Comune di **Massa d'Albe**

Richiesta di Verifica di assoggettabilità a VIA ai sensi del D.Lgs. 152-06 pt.7 lett.z.b) All.IV D.Lgs 152/2006 e smi.
Progetto per l'autorizzazione di un impianto di messa in riserva e trattamento dei rifiuti inerti non pericolosi ai sensi degli artt. 214 e 216 del D.Lgs. 152/06 e s.m.ei..

- OSSERVAZIONI
al Giudizio n. 3174 del 14.05.2020

R. A ter

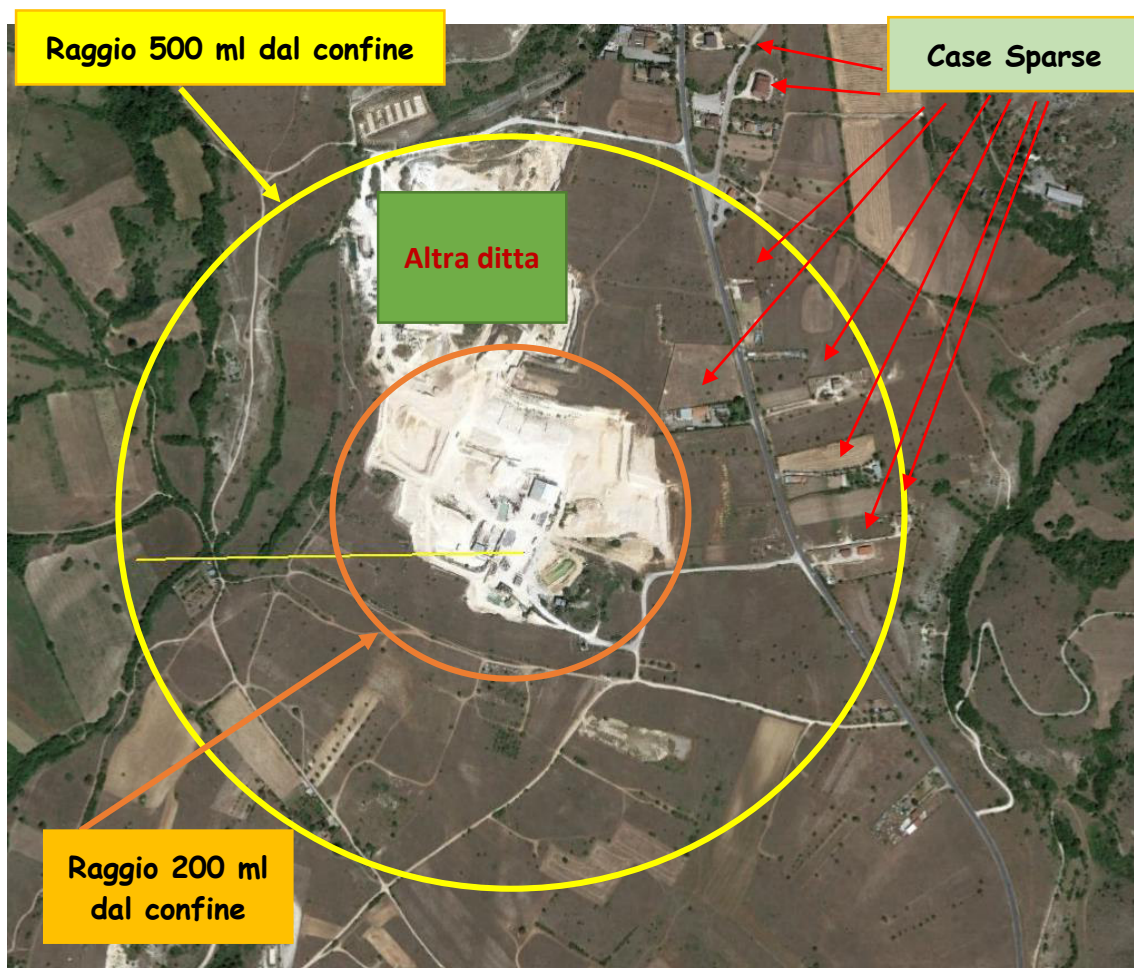
4) Rispetto ai criteri localizzativi del PRGR le distanze sono state calcolate dal punto centrale dell'impianto anziché, come correttamente deve esser fatto, dal suo perimetro;

- L'obiezione sopra richiamata è di scarsa valenza tecnica atteso che per gli impianti di trattamento degli inerti è prevista una fascia di rispetto definita dal Piano Regionale di gestione dei rifiuti pari a 100 ml. Pertanto, la valutazione definita dal centro dell'impianto, delle distanze da case sparse, la cui regolarità urbanistica e destinazione sarebbe anche da verificare, porterebbe un errore limite del 5% sulla misurazione effettuata della lunghezza effettiva; essa non determina alcun effetto sulla compatibilità ambientale e correttezza della localizzazione dell'intervento.

Ad ogni buon conto, vengono ridefiniti nel seguito i raggi di distanza misurati partendo dal confine dell'area d'impianto.

Anche in tal caso, le pochissime case sparse presenti resterebbero al di fuori dei 200 ml di raggio. A ciò si confermano peraltro tutte le condizioni indicate nella Relazione integrativa già in atti:

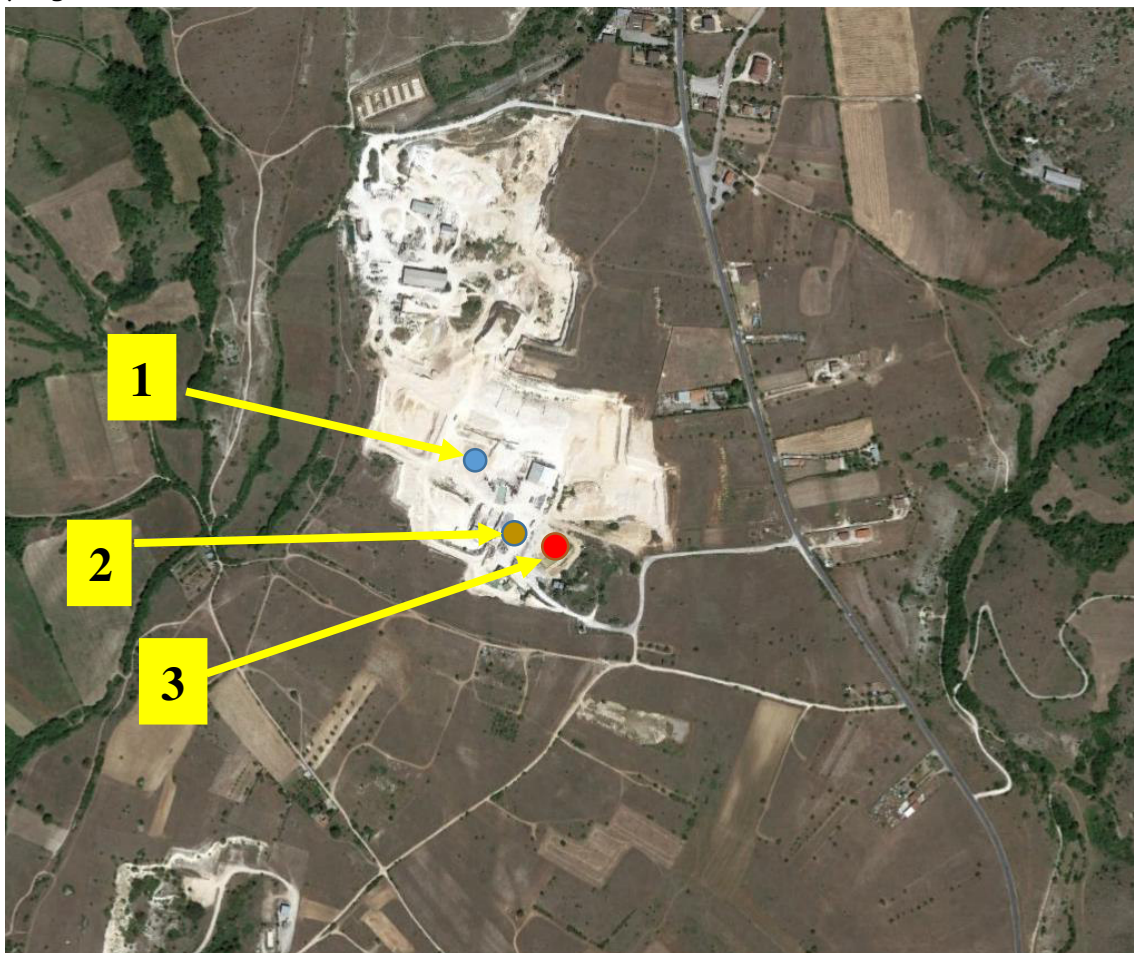
5) Dalla documentazione non è chiara l'ubicazione in pianta dei tre sondaggi;

Di seguito viene indicata l'ubicazione dei tre sondaggi geognostici realizzati. Uno di esso ricade proprio sull'area destinata ad ospitare l'impianto di trattamento progettato.

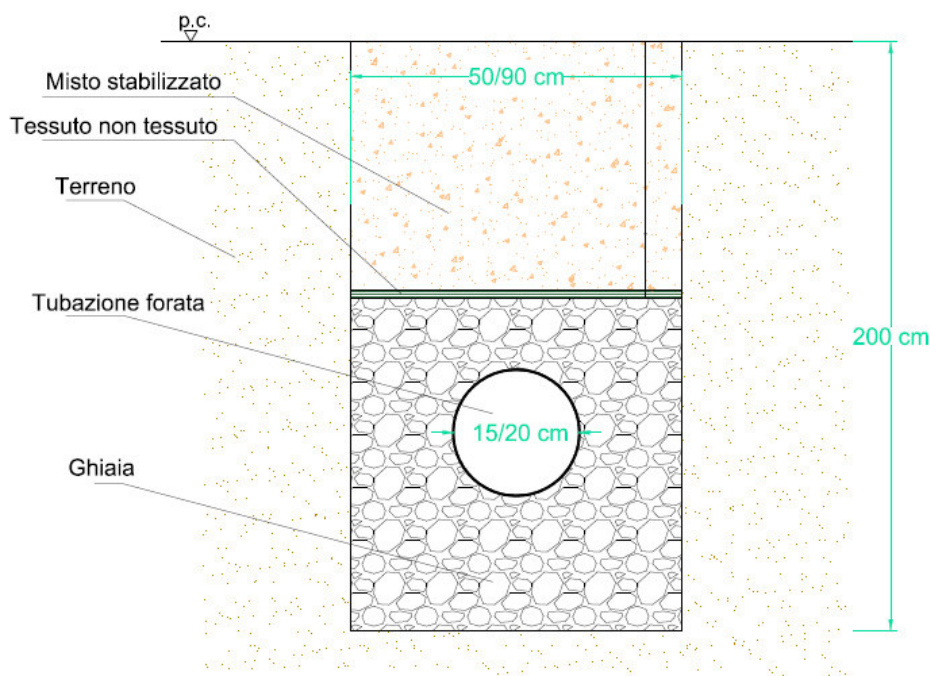
8) *Non è descritto il sistema di dispersione al suolo delle acque di scarico ai fini della verifica della capacità dello stesso di disperdere le acque senza creare problemi di impaludamenti o smottamenti;*

Al fine di poter scaricare le acque di seconda pioggia e le acque di prima pioggia trattate, ed in eccesso, si è reso necessario procedere alla dispersione sul suolo, secondo un sistema a trincea, lunga circa 50 m.

La trincea verrà realizzata sui primi strati del suolo e del sottosuolo, raggiungendo una profondità di circa 2 m ed una sezione massima di 100 cm. Nella trincea è stata posata una tubazione o eventualmente due tubazioni affiancate in PE fessurate all'interno di un pacchetto di circa 100 cm di materiale drenante (ghiaietto).

La caratteristica delle aree estrattive della zona di Alba Fucens garantisce l'assenza totale di zone paludose. La permeabilità della fascia di terreno sottostante, per circa 60/80 m da piano di imposta è adeguatamente argomentato nella relazione geologica e nella relazione ambientale. Di seguito si riporta una sezione della Trincea drenante.
